BOLETIM TÉCNICO Assistência Técnica Veicular	Nº: 026	Emissão 13.05.2013
		Linha de Produto LINHA LEVE	
Assunto	SERVO AUXILIAR EMBREAGEM

MOTIVO: Liberação de sistema auxiliar de embreagem da marca Kongsberg.

6025.003.031.00.3
Servo auxiliar
embreagem Kongsberg

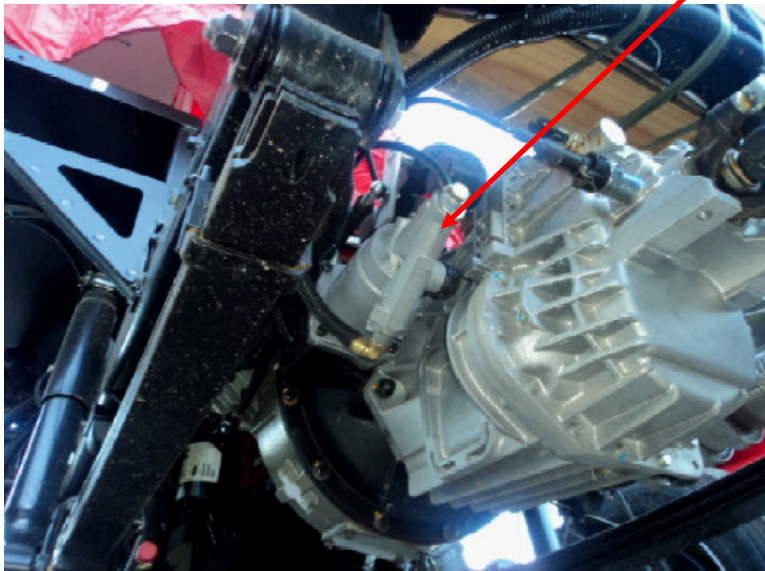
Informamos a seguir modificação no Sistema de embreagem, Servo auxiliar de embreagem Kongsberg, conforme aplicação, relação de peças, fotos e desenhos abaixo:

(A) Servo da Embreagem Wabco não permanece para reposição, deve ser substituído pelo Servo da Embreagem Kongsberg e todos os itens acrescentados, após efetuar procedimento de regulagem da haste, descrito no final deste documento.

PROCEDIMENTO REGULAGEM HASTE DE EMBREAGEM

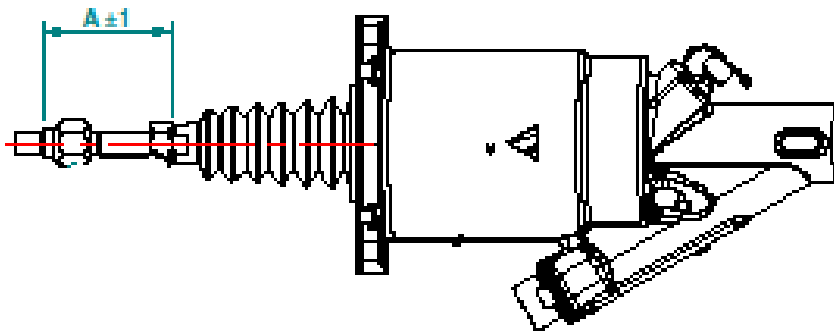
Ao montar o novo Servo auxiliar de embreagem Kongsberg 6025.003.031.00.3, deverá ser observado as medidas de regulagem da haste da embreagem contidas na tabela abaixo:

PRODUTOS	A (mm)
Caminhão 8700 – TR	33
Caminhão 10000	69,5
V8 - CFC	27
Linha CUMMINS ISF 3.8 (exceto citados acima)	34,6
Linha MWM 4.8 H (exceto citados acima)	61,6
